## GEDELEGEERDE VERORDENING (EU) 2021/1398 VAN DE COMMISSIE

van 4 juni 2021

**tot wijziging van Gedelegeerde Verordening (EU) 2017/654 tot aanvulling van Verordening (EU) 2016/1628 van het Europees Parlement en de Raad wat betreft de aanvaarding van overeenkomstig de Reglementen nrs. 49 en 96 van de Economische Commissie voor Europa van de Verenigde Naties (VN/ECE) verleende goedkeuringen**

“Figuur 4.4

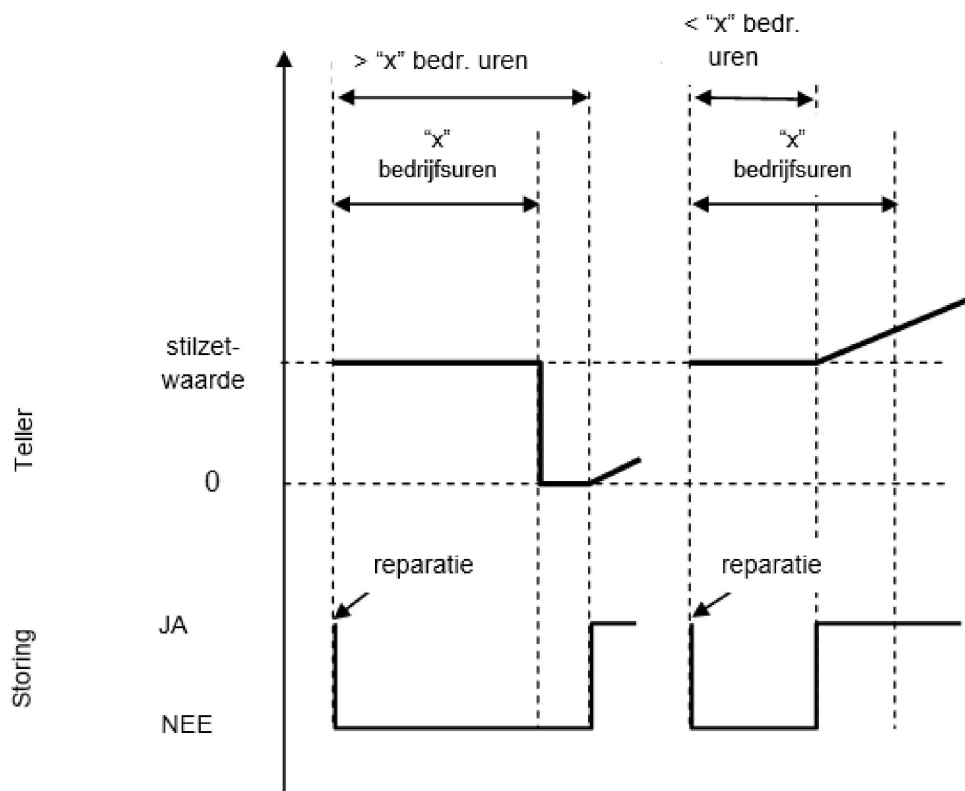
b) figuur 4.4 wordt vervangen door:

**Reactivering en opnieuw op nul instellen van een teller na een bepaalde tijd wanneer de waarde is vastgezet**

Waarbij “x” ten minste 36 bedrijfsuren bedraagt.”;

“Figuur 4.6

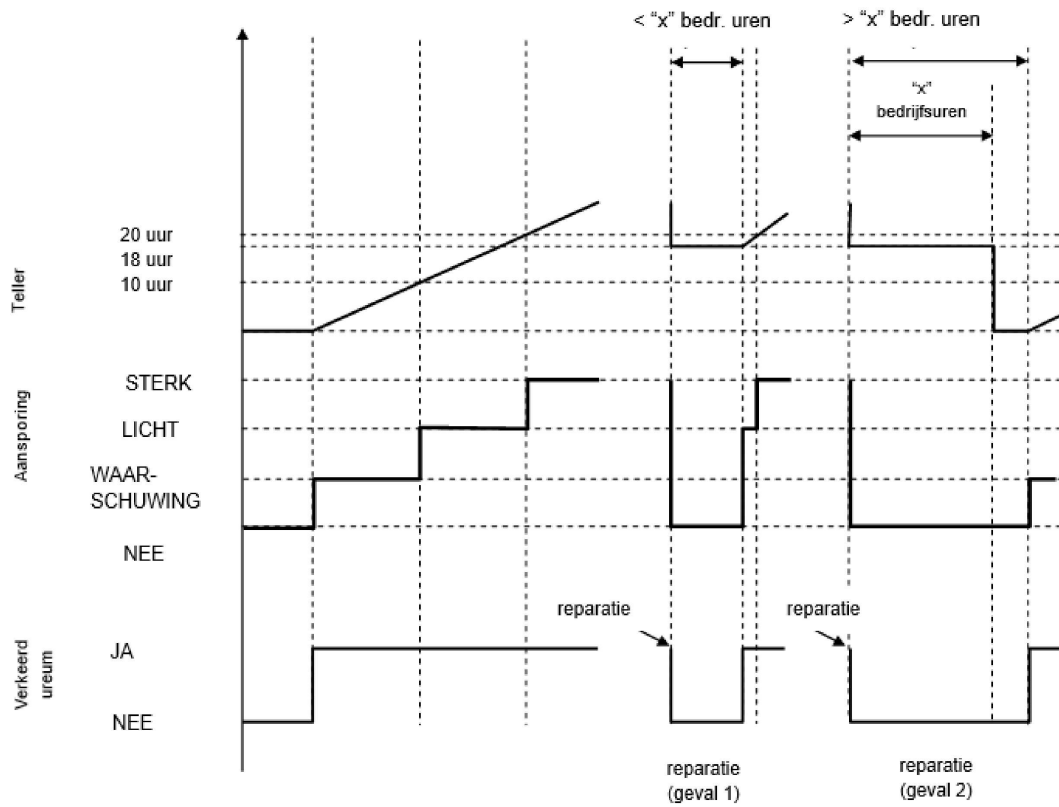
c) figuur 4.6 wordt vervangen door:

**Tanken met slechte reagenskwaliteit**

Waarbij “x” ten minste 36 bedrijfsuren bedraagt.”;

“Figuur 4.7

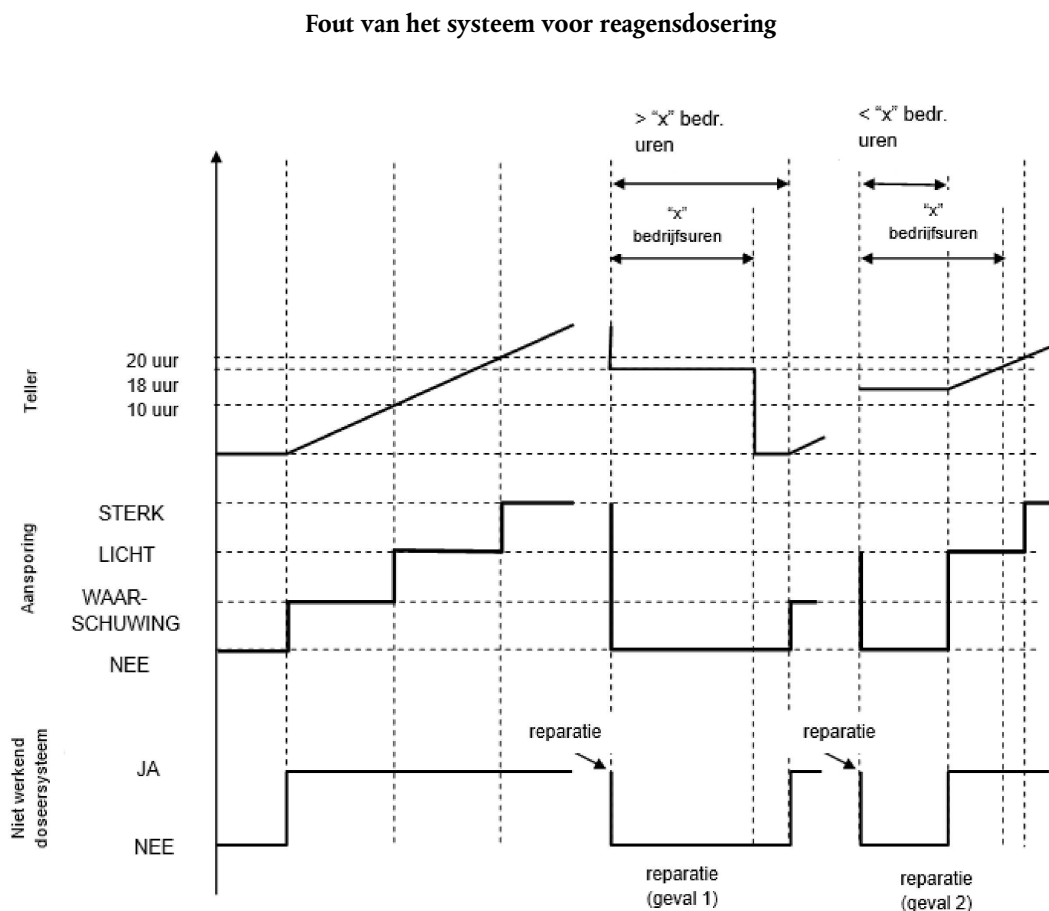
d) figuur 4.7 wordt vervangen door:

Waarbij “x” ten minste 36 bedrijfsuren bedraagt.”
